工程指示 / 要求簡箋(E.I.)

工程指示編號：EI / 4362 / 22 修改版次：A

工程編號：J857 工程名稱：啟德 6552

工程項目：提升推拉門, FD 門, UP 趟門 - VMU 廠用鐵件

名稱	鐵件組裝圖	制圖	WYY	2022-02-09	修改	A		
材料	詳見加工圖	復核			日期	2022.2.16		
顏色	熱浸鍍鋅	批准			圖號	J857-VMU-TJ01

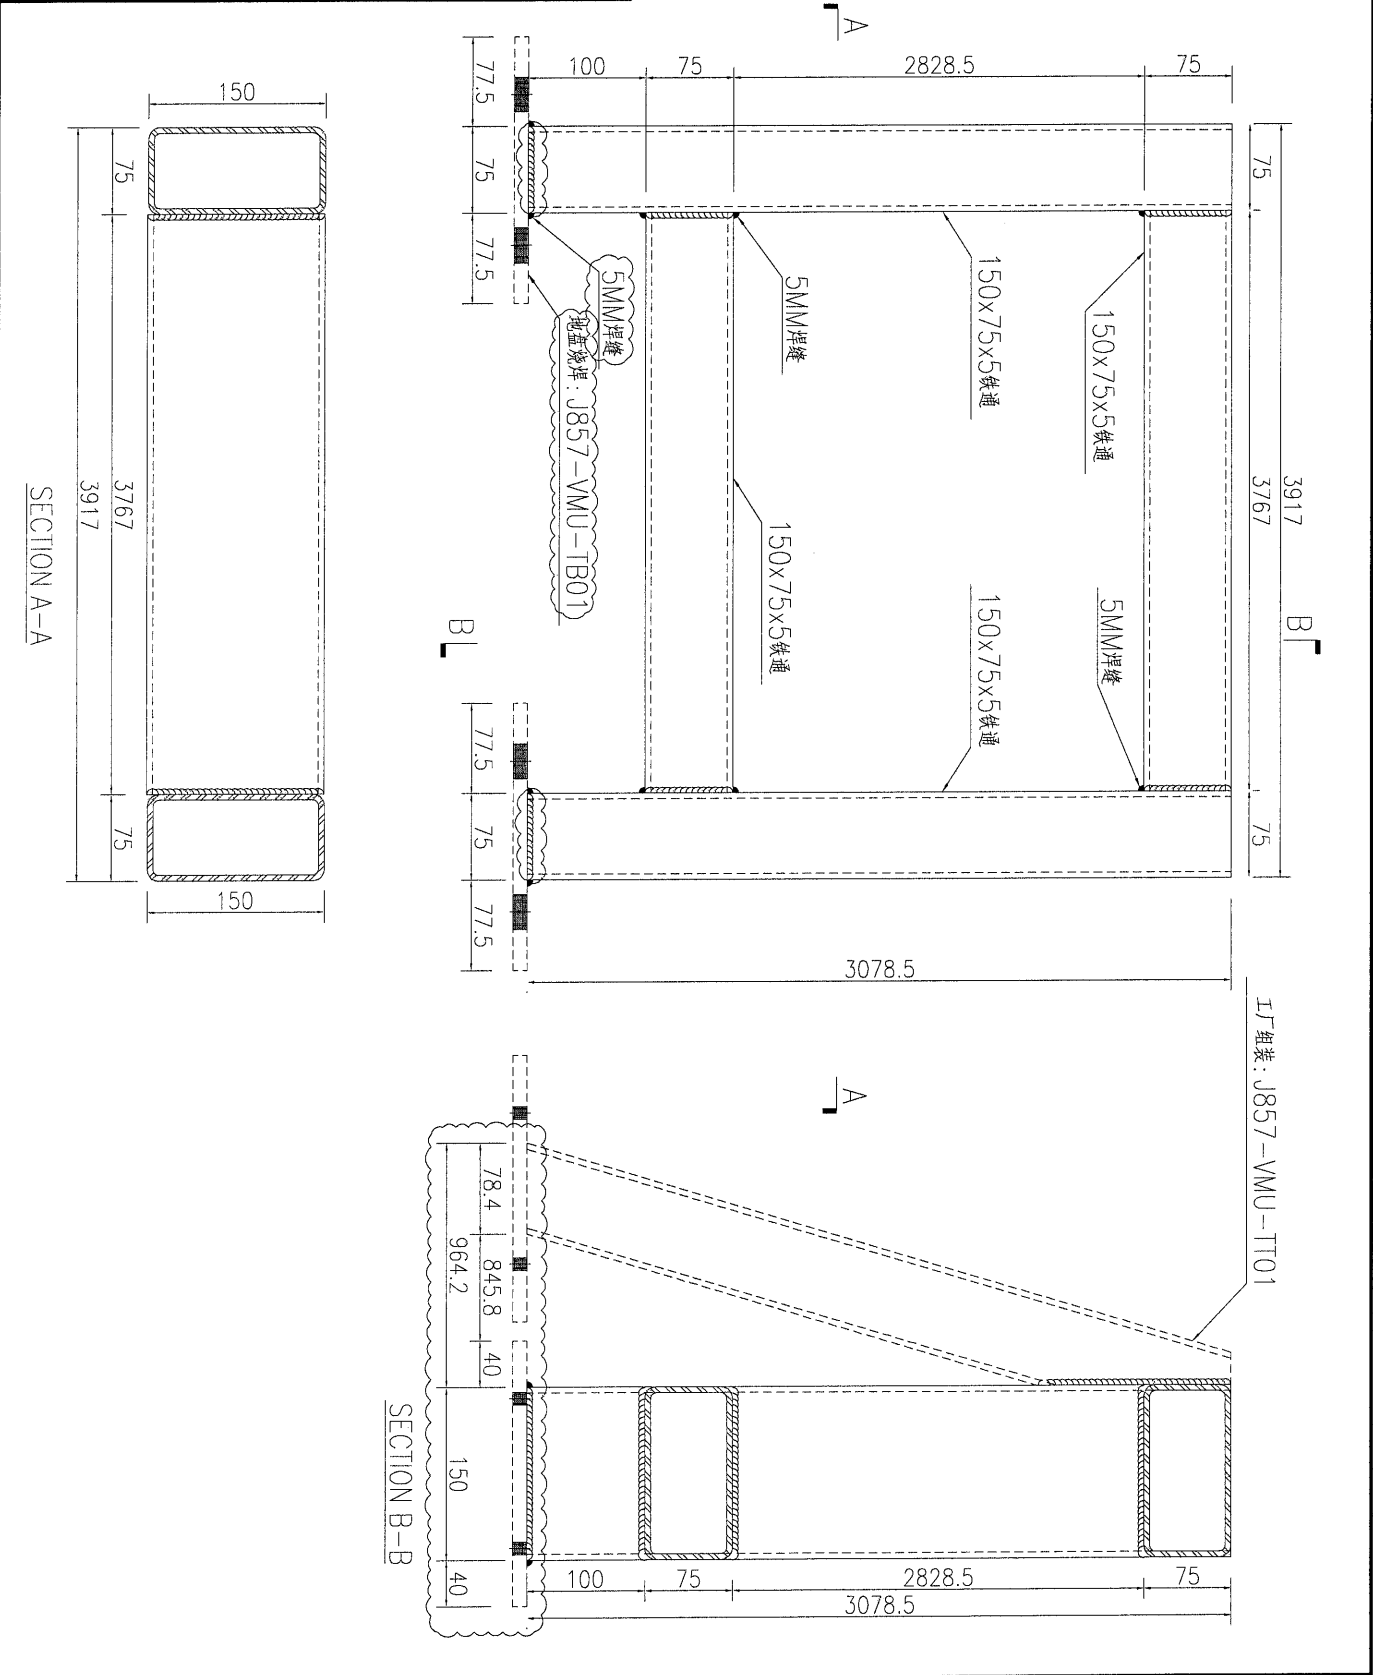
根據鐵廠微信提問和地盤指示，請見附件回覆和圖紙修改。
